Příloha č. 5zze
Vyhodnocení připomínek obcí a veřejnosti

- **Návrh Změny č. 2 Územního rozvojového plánu**
- **Vyhodnocení vlivů návrhu Změny č. 2 Územního rozvojového plánu na udržitelný rozvoj území**
- **návrhy jednotlivých územních opatření k akceleračním oblastem vymezeným v návrhu Změny č. 2 Územního rozvojového plánu**

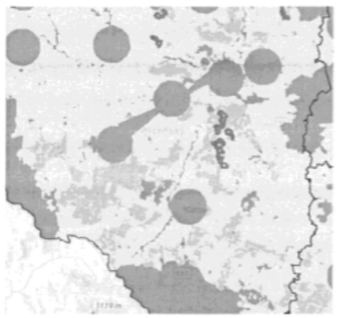
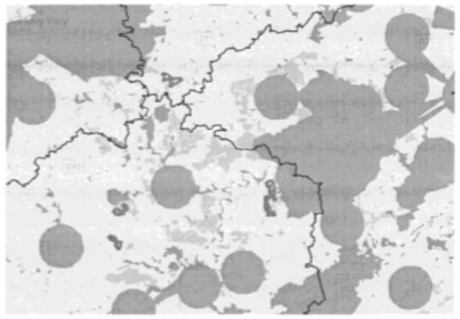
Bylo by tedy možné předpokládat, že plochy, které jsou zelené, představují oblasti se shodnými vlastnostmi, kde by měly být AOV vymezeny. Z mapových podkladů plyne, že vhodné oblasti jsou třeba zde (a jinde v ČR, podatel zde nebude dávat printscreeny všech podobných situací):

V těchto částech republiky přitom akcelerační oblasti na většině „zelených" ploch vymezeny nejsou. Není proto zřejmé, jak bylo s těmito podkladovými materiály naloženo a proč na některých „zelených" plochách AO vymezeny byly a jinde ne. Podatel shrnuje, že ze Změny č. 2 nelze pochopit, proč právě vymezení AOV71 povede ke splnění klimatických a energetických cílů a vymezení jiné oblasti již ne nebo proč by klimatické a energetické cíle nemohly být plněny i bez AOV71, když jiné oblasti taky nejsou zapotřebí. Takový postup je diskriminační, buď by na všech vhodných místech měly být vymezeny AOV, nebo by AOV neměly být vymezeny nikde. Nelze totiž najít žádné důvody, které by ospravedlňovaly zatížení jedné obce vymezením AOV a jiné shodné obce ne. Současně je třeba poukázat na to, že je řada obcí, které na svém území OZE chtějí a rády by s investory vyjednávaly. V médiích se ke dni 20. 4. 2026 kupř. uvádí: *„Obce mikroregionu Svitavsko si jako strategického partnera pro budování větrných elektráren vybraly společnost ČEZ. Plán budou dnes od 16 hodin schvalovat zastupitelé Svitav. Obce se dohodly na společném postupu, věří, že tak budou schopny lépe ovlivnit rozsah i umístění elektráren a také finanční benefity."* V médiích je uvedena tato mapka k projektu:

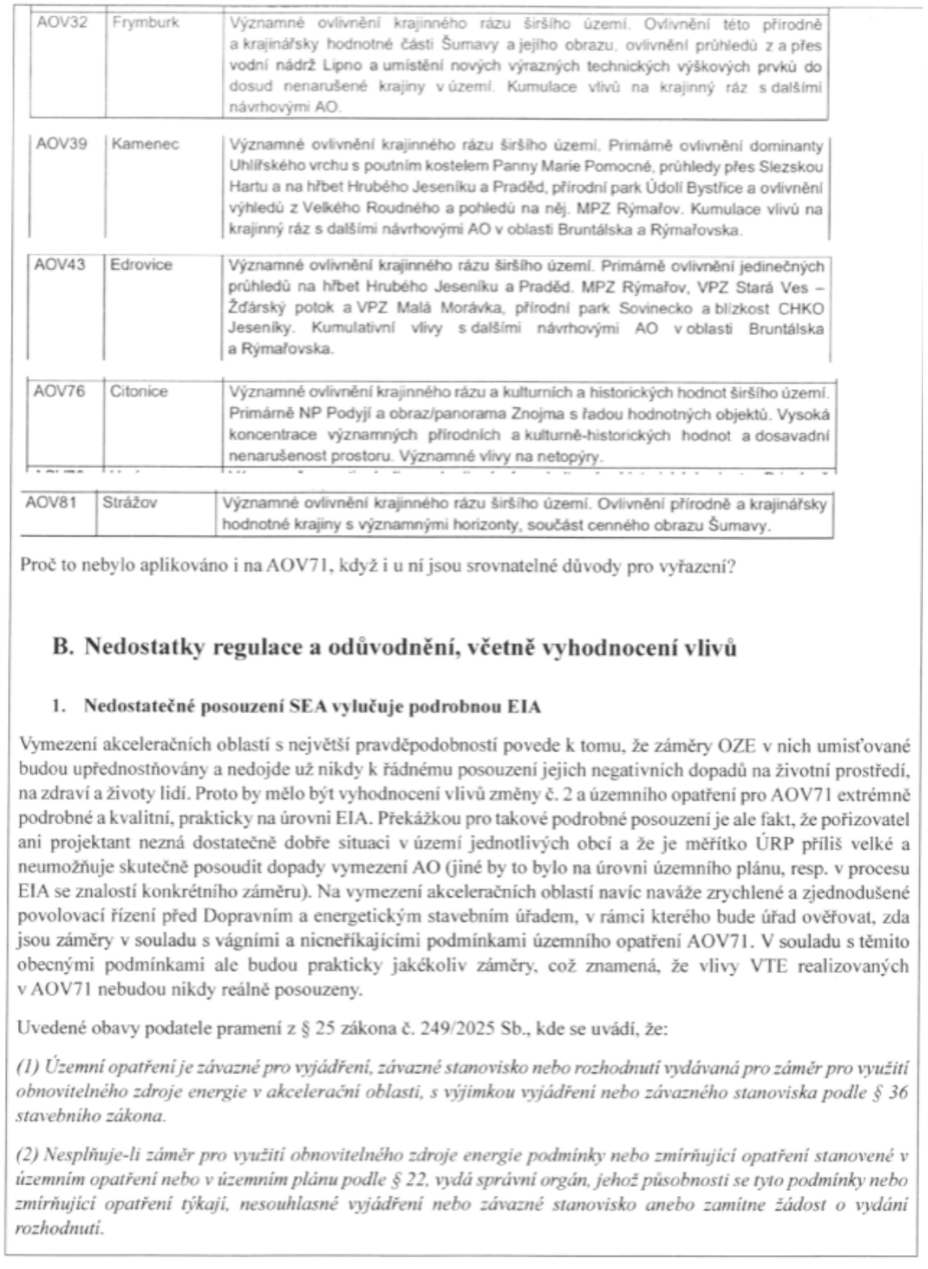
AOV32	Frymburk	Významné ovlivnění krajinného rázu širšího území. Ovlivnění této přírodně a krajinářsky hodnotné části Šumavy a jejího obrazu, ovlivnění průhledů z a přes vodní nádrž Lipno a umístění nových výrazných technických výškových prvků do dosud nenarušené krajiny v území. Kumulace vlivů na krajinný ráz s dalšími návrhovými AO.
AOV39	Kamenec	Významné ovlivnění krajinného rázu širšího území. Primárně ovlivnění dominanty Uhlířského vrchu s poutním kostelem Panny Marie Pomocné, průhledy přes Slezskou Hartu a na hřbet Hrubého Jeseníku a Praděd, přírodní park Údolí Bystřice a ovlivnění výhledů z Velkého Roudného a pohledů na něj. MPZ Rýmařov. Kumulace vlivů na krajinný ráz s dalšími návrhovými AO v oblasti Bruntálska a Rýmařovska.
AOV43	Edrovice	Významné ovlivnění krajinného rázu širšího území. Primárně ovlivnění jedinečných průhledů na hřbet Hrubého Jeseníku a Praděd. MPZ Rýmařov, VPZ Stará Ves – Žďárský potok a VPZ Malá Morávka, přírodní park Sovinecko a blízkost CHKO Jeseníky. Kumulativní vlivy s dalšími návrhovými AO v oblasti Bruntálska a Rýmařovska.

AOV76	Citonice	Významné ovlivnění krajinného rázu a kulturních a historických hodnot širšího území. Primárně NP Podyjí a obraz/panorama Znojma s řadou hodnotných objektů. Vysoká koncentrace významných přírodních a kulturně-historických hodnot a dosavadní nenarušenost prostoru. Významné vlivy na netopýry.
AOV81	Strážov	Významné ovlivnění krajinného rázu širšího území. Ovlivnění přírodně a krajinářsky hodnotné krajiny s významnými horizonty, součást cenného obrazu Šumavy.

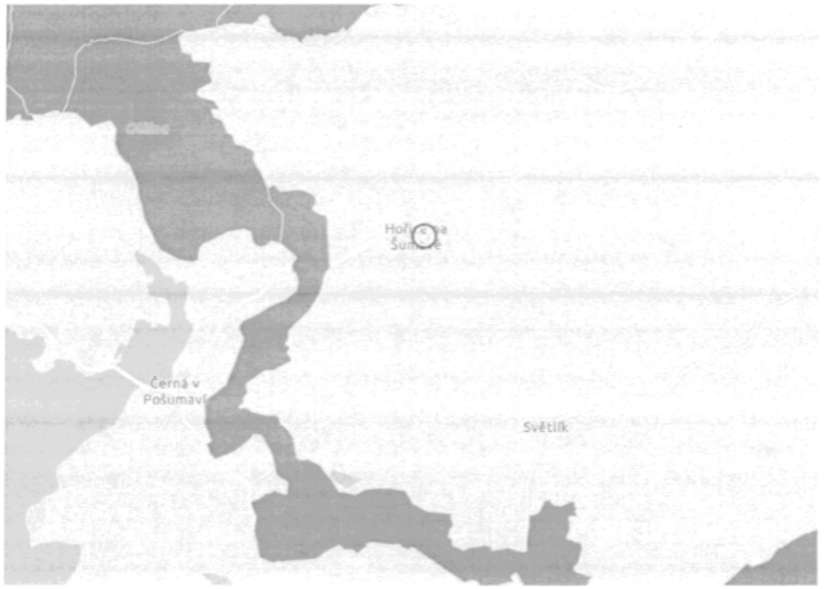
Poř. č.	Připomínkové místo	Číslo jednací	Článek	AO	Připomínka	Vyhodnocení
					v rámci biotopu vybraných zvláště chráněných druhů velkých savců. V okolí AO v okruhu do 10 km se sice nachází EVL, ve kterých jsou vybrané zvláště chráněné druhy velkých savců předmětem ochrany (Šumava, Blanský les), nejbližší vymezený migrační koridor od AO se však nachází více než 3 km od AO. Vliv na předměty ochrany, využívající biotop vybraných zvláště chráněných druhů velkých savců lze vyloučit, nicméně v území vymezované AO lze předpokládat nahodilý výskyt rysa ostrovida." Zmíněný biotop je vymezen následovně (mapy AOPK):

Podatel se domnívá, že vzdálenost pouhé 3 km není vzhledem k tomu, jak velké vzdálenosti velké šelmy denně ujdou, dostatečná pro jejich ochranu a pro to, aby bylo zabráněno jejich rušení negativními vlivy VTE. Ve vyhodnocení jak Změny č. 2, tak územního opatření tedy chybí vysvětlení, jak přesně byly zváženy negativní dopady na vzácné šelmy a proč došlo k upřednostnění výstavby OZE před ochranou těchto zvířat. Z odborných studií přitom plyne, že je nutné vliv VTE na suchozemské savce důkladně zkoumat a prověřit („*Do terrestrial animals avoid areas close to turbines in functioning wind farms in agricultural landscapes?*" nebo *The Indirect Impacts of Wind Farms on Terrestrial Mammals: Insights from the Disturbance and Exclusion Effects on Wolves (Canis lupus)*. To se však v souvislosti se Změnou č. 2 nestalo. **6. Nevyhodnocení kumulativních vlivů 3 AO nacházejících se vedle sebe** V těsné blízkosti AOV71 je vymezena AOV71 a AOV70:

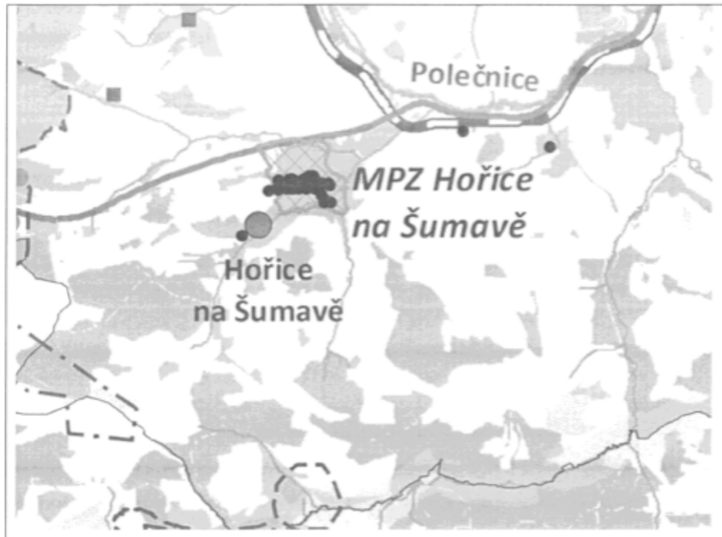
Z analýzy viditelnosti vyplývá, že hodnocené území se vyznačuje mimořádně citlivým vztahem mezi sídlem, jeho historickou strukturou a okolní krajinou. V bezprostředním okolí se uplatňuje zejména kostel sv. Kateřiny Alexandrijské se hřbitovem, soustava kašen, drobná sakrální architektura a hodnotná měšťanská zástavba. V okruhu do 2 km navazuje kostel sv. Jakuba Většího s farou a další prvky historické kompozice sídla. V širším území se dále prosazují kostel sv. Martina, fara a tvrz, zřícenina tvrze Pasovary a v dálkových vazbách také významné památky českokrumlovského prostoru, klášterní a zámecké areály či hradiště Raciberk. Krajina je zde harmonicky utvářena svažitým reliéfem nad údolím a dochovanou urbanistickou strukturou Hořic na Šumavě, která si zachovává vysokou kvalitu zástavby i výraznou sakrální kompozici jižně od sídla. Právě tato vazba mezi sídlem, kostely, drobnými poutními prvky a krajinným rámcem představuje zásadní hodnotu území. Větrné elektrárny by se v tomto prostoru mohly výrazně uplatnit v obrazu sídla a narušit jeho kompoziční vazby i harmonii okolní krajiny. Případné zásahy je možné uvažovat jen ve velmi omezeném rozsahu, mimo klíčové pohledové vazby na sídlo a jeho sakrální dominanty, a pouze při výrazném omezení počtu i výšky zařízení. S ohledem na tato opatření lze vyhodnotit vliv jako potenciálně mírně negativní. Zvláštní je, že po tak dramatickém popisu vlivu VTE na cennou krajinu a kulturní hodnoty současně Vyhodnocení územního opatření dospívá k závěru, že to nakonec tak horké není a vlastně jsou negativní vlivy jen mírné. Přitom v odůvodnění Změny č. 2 se k vlivu AOV71 na krajinný ráz doplňuje: *„Ve vztahu ke krajinnému rázu se záměry mohou uplatňovat v pohledech z okolních sídel, kde mohou narušit krajinný horizont a působit svou výškou a pohybem rotorů jako technicistní prvek v jinak harmonicky utvářené krajině.“* V odůvodnění územního oaptření AOV71 stojí: *„Plánovaná výstavba v rámci definovaného území neohrozí pohledovou integritu kostela v Kájově, ani pohledy na zámek v Českém Krumlově, avšak prokázala potenciální riziko ohledně prostoru Hořic na Šumavě, tak aby se VE neuplatnili v obrazu sídla, respektive v sakrální kompozici jižně od Hořic. Jedná se o specifickou formaci zasazenou do svažité polohy nad údolí s rozvojem v údolní ose zachovávající si kvalitu zástavby (v centrální části MPZ), sakrální kompozice ve vazbě na sídlo se zbytky poutní kaplí, krajinný rámec sídla tvoří harmonická krajina.“* Dále se v odůvodnění územního opatření AOV71 uvádí: *„Z hlediska krajinného rázu je nezbytné chránit pohledy od městyse Hořic na Šumavě situovaného poblíž severozápadní hranice oblasti. K ovlivnění obrazu města Hořice na Šumavě (Městská památková zóna) ve vzdálenosti cca 1 km patrně nedojde, protože zásadní pohledy na městys jsou orientovány k jihu. Částečný zásah do okraje obrazu městyse je kompenzován snížením výšky VTE na max. 185 m. S ohledem na mimořádnou krajinnou hodnotu této oblasti a její pohledovou exponovanost je při umisťování záměrů kladen důraz na zachování charakteristického krajinného rázu a citlivé začlenění technických prvků do reliéfu. Výše uvedené požadavky jsou proto nezbytné k ochraně estetických a kulturních hodnot území, k udržení integrity krajinného rázu a k naplnění principů udržitelného rozvoje.“* S uvedeným podatel nesouhlasí. Podatel předesílá, že podle Územní studie krajiny JČK je MPZ Hořice na Šumavě vymezena takto:

Z toho pylne, že VTE mohou být skutečně blízko MPZ. Podatel se domnívá, že není možné v takové situaci vliv na MPZ Hořice neřešit důkladně s tím, že k jejímu ovlivnění „patrně nedojde“. Slovo patrně nezní skutečně přesvědčivě, spíš dokládá, že k vyhodnocení vlivů reálně nikdy nedošlo, a přitom z uvedených citací plyne, že vlivy na cenný krajinný ráz budou opravdu výrazné. Podatel se však domnívá, že není možné kompenzovat vlivy na krajinný ráz jen tím, že bude omezena výška VTE na 185 m. To totiž nijak neřeší celkovou změnu krajinného rázu a to, že VTE jednoduše budou zdaleka viditelné a budou ovlivňovat své okolí, jak se to popisuje ve Vyhodnocení vlivů územního opatření. Ani odůvodnění Změny č. 2 nedává žádnou oporu názoru, že VTE neznič krajinný ráz nebo jej neohrozí: *„ Větrné elektrárny jsou krajinnými technickými dominantami zcela specifického vzhledu, s pohyblivou horní částí. Obvykle bývá jejich konstrukce v provedení světlých barev, a to s ohledem na možné kolize s leteckou dopravou. To vše má za následek viditelnost na velkou vzdálenost – okruh zřetelné viditelnosti se pohybuje kolem 10 km, okruh slabé viditelnosti až kolem 20 km. Při hustotě zástavby v naší republice prakticky není možné vymezení AO mimo její viditelnost od obytné zástavby, stejně tak jsou potenciálně ovlivněny panoramatické pohledy, významné vyhlídky, dochází k vizuálnímu ovlivnění nemovitých historických a kulturních památek, kdy VTE přebírají z některých pohledů funkci krajinné dominanty.“* Přitom ve Vyhodnocení vlivů Změny č. 2 na životní prostředí se uvádí: *„Pro vymezení oblastí pro VTE platí zejména, že budou prověřeny celistvé plochy o velikosti 2,5 km2 a větší, které nebudou zahrnovat zastavěná území, budou vzdáleny minimálně 3 km od hranice sousedních států a nebudou mít zásadní vizuální dopad na ochranu krajinného rázu, zejména krajinných dominant, včetně významných nemovitých kulturních památek.“* U AOV71 rozhodně nelze říct, že by realizace VTE neměla zásadní vizuální dopad na ochranu krajinného rázu, a přesto je vymezena. Jak je to možné? Podatel znovu připomíná, že Změna č. 2 není vzhledem k měřítku, ve kterém je zpracována, schopna reálně posoudit dopady vymezení AO a následnou realizaci VTE na krajinný ráz. Uvedené vyplývá i z Vyhodnocení vlivů Změny č. 2 na životní prostředí, kde se uvádí:
